SOUBOR VYSVĚTLENÍ ZADÁVACÍ DOKUMENTACE (na základě žádostí č. 1-17)

Zadavatel:	statutární město Brno sídlem Dominikánské náměstí 196/1, 602 00 Brno IČO 449 92 785
Veřejná zakázka:	Úprava TT Zábrdovická, dopravní napojení ulice Šámalova – zhotovitel systémové číslo: P23V00000305 evidenční číslo formuláře ve VVZ: Z2023-051641 zadávaná v otevřeném řízení podle § 56 zákona č. 134/2016 Sb., o zadávání veřejných zakázek (dále jen „ZZVZ“)

SO 600.1 pol.34 – rozdílné údaje v PD

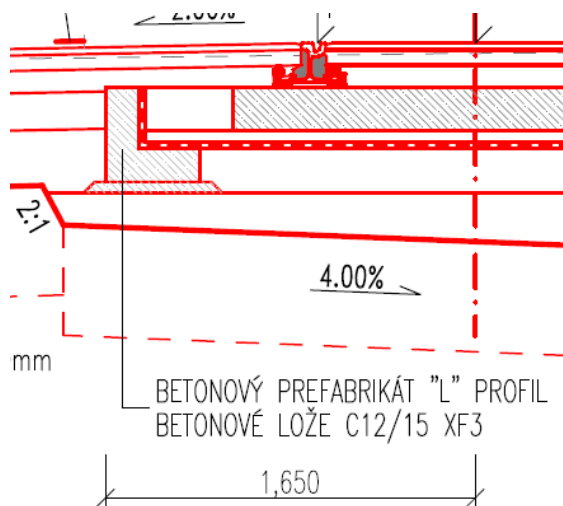
Nesouhlasí údaje ve výkresech s údaji v TZ.

Dle detailu ve vzorového řezu má být pod prefabrikátem lože z betonu C20/25XF3 v tl. 50 mm, vrstva ŠD mezi prefabrikáty má tl. 200 mm – z to vyplývá, že prefabrikát má mít tl. 150 mm. Ve stejném vzorovém řezu je ale požadavek na beton C12/15 XF3.

Vzhledem k tomu, že vrstva ŠD pod antivibrační rohoží má tl. 20 cm, a vzhledem k požadavku na lože min 10cm, má být tl. prefabrikátů L dle TZ 10cm.

Ve VV má L profil rozměry 430x430mm, ale dle TZ 500x500mm.

Dotaz: Upřesní zadavatel rozměry a tl. prefabrikátu L a sjednotí údaje v PD?

Požadovaný rozměr betonového prefabrikátu ve tvaru L je 430x430 mm, tl. 150 mm, beton min. C20/25 dle ČSN EN 206, uložen do betonového lože C20/25, tl. 50 mm. Popis byl upraven v přílohách 01 Technická zpráva (viz příloha č. 3 k tomuto souboru vysvětlení zadávací dokumentace – Technická zpráva PDPS.D1 – SO 600.1 – Tramvajová trať Zábrdovická ve znění Souboru vysvětlení zadávací dokumentace č. 1) a 04 Vzorové příčné řezy (viz příloha č. 4 k tomuto souboru vysvětlení zadávací dokumentace Vzorové příčné řezy PDPS. D1 – SO 600.1 – Tramvajová trať Zábrdovická ve znění Souboru vysvětlení zadávací dokumentace č. 1).

ŘEŠENÍ UPEVNĚNÍ KOLEJNICE NT3 A ODHLUČNĚNÍ TRAMVAJOVÉ TRATI 1:10

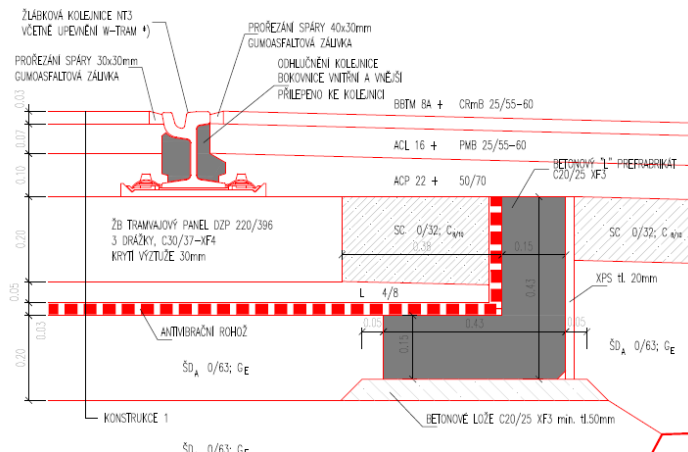
Dotaz: Sjednotí zadavatel projektovou dokumentací a výkazy výměr tak, aby bylo zřejmé, jaký systém upevnění požaduje?

Popis v technické zprávě objektu byl upraven na systém W-Tram s krytkami (viz příloha č. 3 k tomuto souboru vysvětlení zadávací dokumentace – Technická zpráva PDPS.D1 – SO 600.1 – Tramvajová trať Zábrdovická ve znění Souboru vysvětlení č. 1).

SO 600.1 pol.56 – ve VV a PD je rozdílná tl. vrstvy

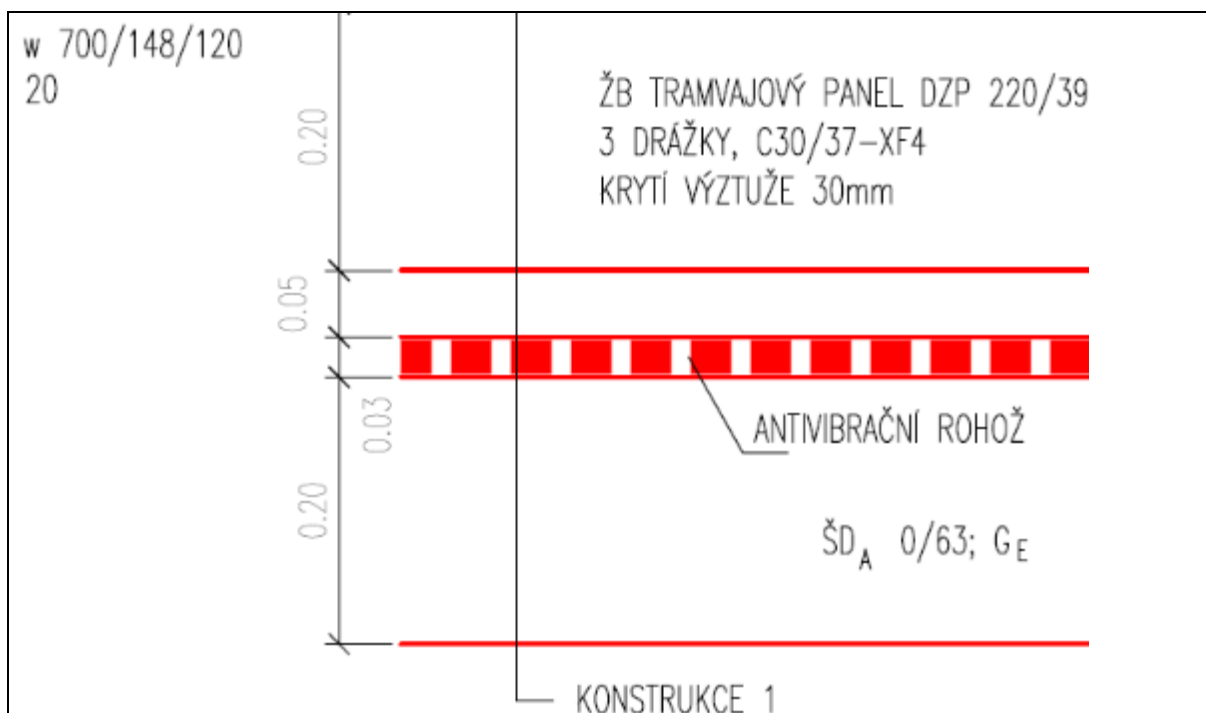
Dle PD vzorový řez – detail má i dle „PŘEHLED NAVRŽENÝCH KONSTRUKCÍ“ být tl. vrstvy 50 mm.

Dotaz: Může zadavatel upřesnit jakou tl. vrstvy požaduje?

Vyrovnávací vrstva je požadována v tloušťce 50 mm. Položka soupisu prací byla upravena na 50 mm
